MINISTERO DELL'INTERNO

(Chiarimento)
PROT. n° 0003029
032101.01.4135.005

OGGETTO: Residenze sanitarie assistenziali.
Vano ascensore/montalettighe antincendio.

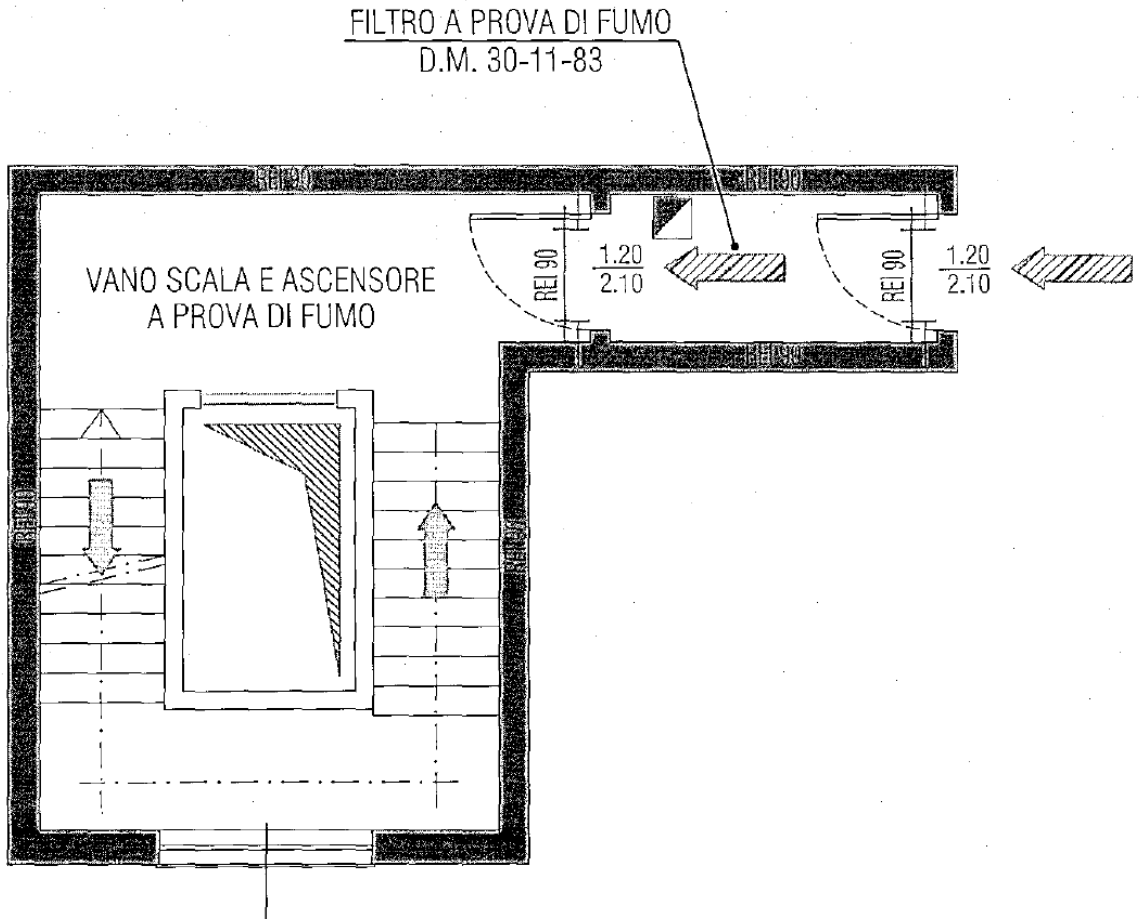
Tenendo presente i chiarimenti forniti dal Ministero con nota prot. P157 del 05/02/2008 si conferma che nel caso del vano ascensore/montalettighe antincendio il filtro a prova di fumo può essere lo stesso a servizio del vano scala e che l'area dedicata avente superficie minima di 5 mq deve trovarsi allo sbarco dell'ascensore/montalettighe antincendio. In tal senso appare corretta la rappresentazione riportata nell'allegato 2 ("esempio di interpretazione 1").

Con riferimento alla nota pari oggetto a margine citata, nel ribadire quanto già rappresentato in materia di richiesta di pronunciamento da parte dell'ufficio scrivente, si concorda con il parere espresso da codesta Direzione.

Esempio interpretazione 1

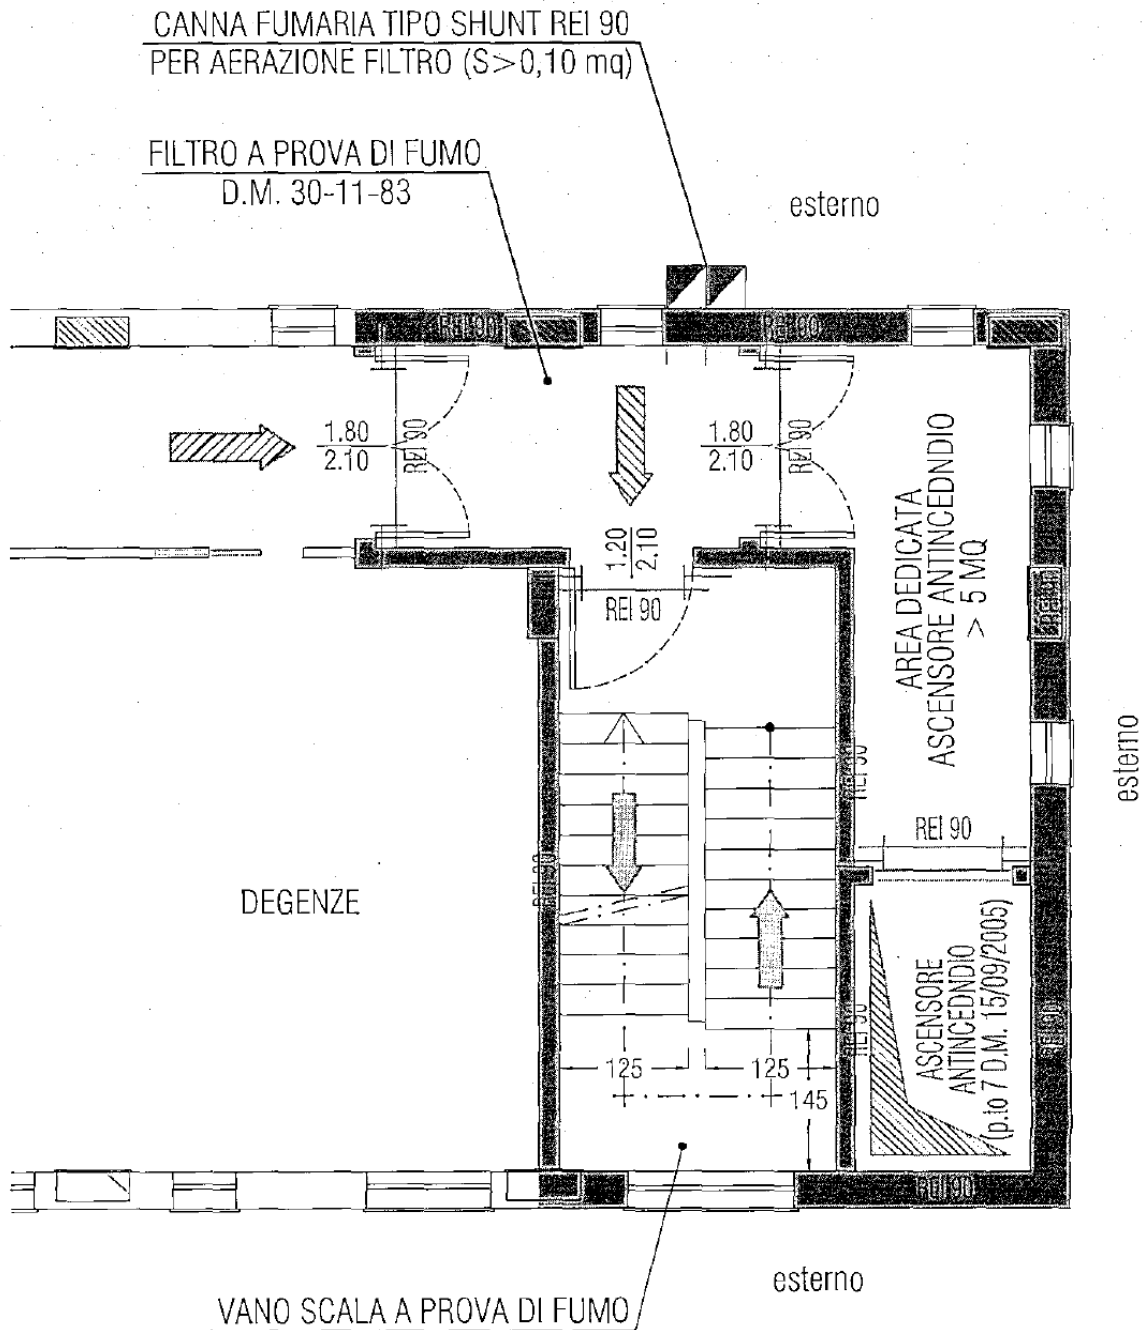
Buongiorno, sono un professionista antincendio e sto partecipando alla progettazione di diverse Residenze Sanitarie Assistite in diverse province lombarde, ricadenti nelle attività di cui al p.to 68 del D.P.R. n° 151 del 01-08-201¹. Dai diversi Comandi Provinciali VV.F., riceviamo diverse interpretazioni e discordanti fra di loro in merito alla realizzazione di impianti montalettighe utilizzabili in caso di incendio (p.to 3.6.1 del D.M. 18-09-2002 e p.to 7 del D.M. 15-09-2005). Con la presente pongo per tanto il seguente quesito: Il punto 3.3 del DM 15/09/2005 prevede che " È consentito che il filtro a prova di fumo sia unico per l'accesso sia alle scale che all'impianto di sollevamento, fatta eccezione per gli impianti di cui ai successivi punti 7 e 8" Intendo che, ad eccezione dei punti 7 e 8, il filtro a prova di fumo possa essere unico per vano scala e monta lettighe e che il monta lettighe possa essere interno al vano scala così come da esempio grafico allegato (All.1); La lettera circolare del 05/02/2008 prot. n° P 157/4135 sott. 9 prevede che " ... per i vani corsa per "ascensore antincendio" (punto 7 del DM 15/09/2005) deve essere previsto un filtro a prova di fumo dal quale sia possibile ACCEDERE O AL VANO SCALA, che costituisce un compartimento a se stante, O AL DISIMPEGNO AVENTE SUPERFICIE MINIMA IN PIANTA DI 5 MQ sul quale deve avvenire lo sbarco dell'ascensore e che può assolvere la funzione di spazio calmo. ove richiesto. Nel caso, invece. di vano corsa per "ascensore di soccorso" (punto 8 del DM 15/09/2005), si ritiene necessario che il filtro a prova di fumo mediante il quale si ha accesso alla scala sia indipendente da quello che conduce all'area dedicata su cui avviene lo sbarco dell'impianto di sollevamento" Le indicazioni della circolare prevedono che in caso di montalettighe (p.to 7) il vano scala e l'area dedicata (5 mq) possono accedere dallo stesso filtro a prova di fumo, e che solamente in caso di ascensore di soccorso vano scala e l'area dedicata (5 mq) debbano essere serviti da due distinti filtri a prova di fumo. In allegato trasmetto tre esempi grafici: - All. 1 con comunicazione p.to 3.3 DM 15/09/2005 - All. 2 interpretazione fatta da alcuni comandi; - All 3 interpretazione fatta da altro comando; Viste le diverse interpretazioni chiedo un Vostro parere autentico. In attesa di positivo cenno di risposta colgo l'occasione per porgere distinti e cordiali saluti. XXXX YYYY
